SERVICE INFORMATION NO. SI 42-066

Thielert TAE Service Bulletin TM TAE 125-1005 P1 Bracket HP Line HPP-Fuel Rail Rev. 2
ATA-Code: 72-00

Service Bulletin No. / TM TAE 125-1005 P1, Rev. 2 / March 6th, 2008
Date:

Subject: *Installation of Bracket High-Pressure Fuel Line*

Bild 1 / Fig. 1

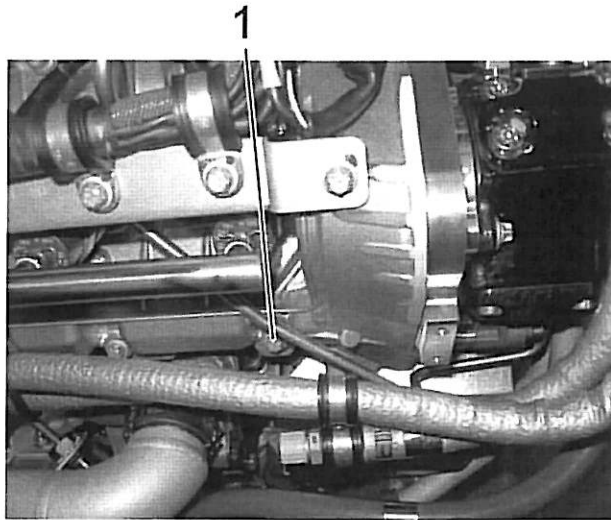
1. Detach the screw of the cylinder head cover. See Fig. 1.
2. Attach the spacer to the cylinder head cover. See Fig. 3.

Bild 2 / Fig. 2

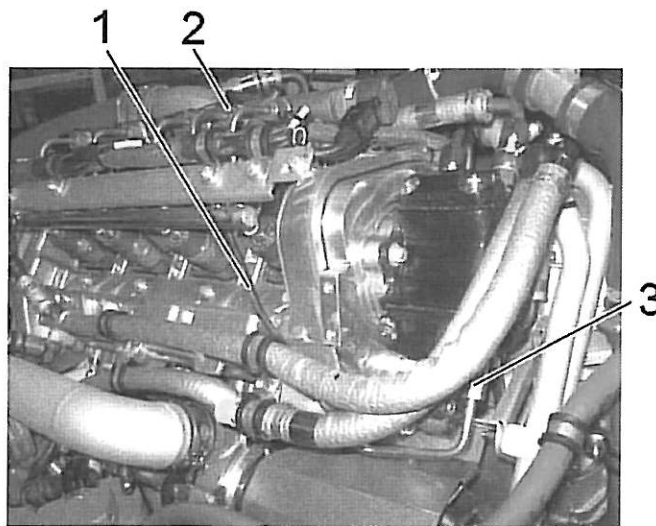
3. Remove the high-pressure fuel line. See Fig. 2.

9. Tighten the union nuts of the high-pressure fuel line. See Fig. 2.

Union nut high-pressure pump (wrench size 14mm): 22 Nm

Union nut fuel rail (wrench size 18mm): 27 Nm

Bild 3 / Fig. 3

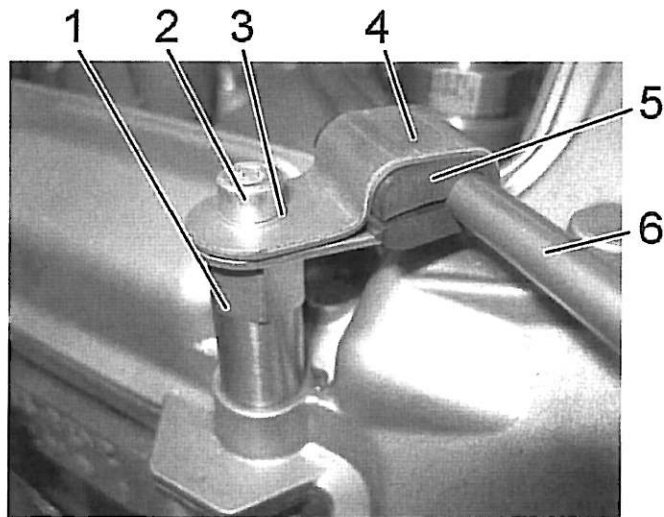
4. Attach the new high-pressure fuel line. See Fig. 3

5. Attach the fastener and the insert to the high-pressure fuel line. See Fig. 3.
6. Attach the fastener to the spacer using one bolt and one washer. See Fig. 3.

8. Tighten the screw of the fastener. See Fig. 3.
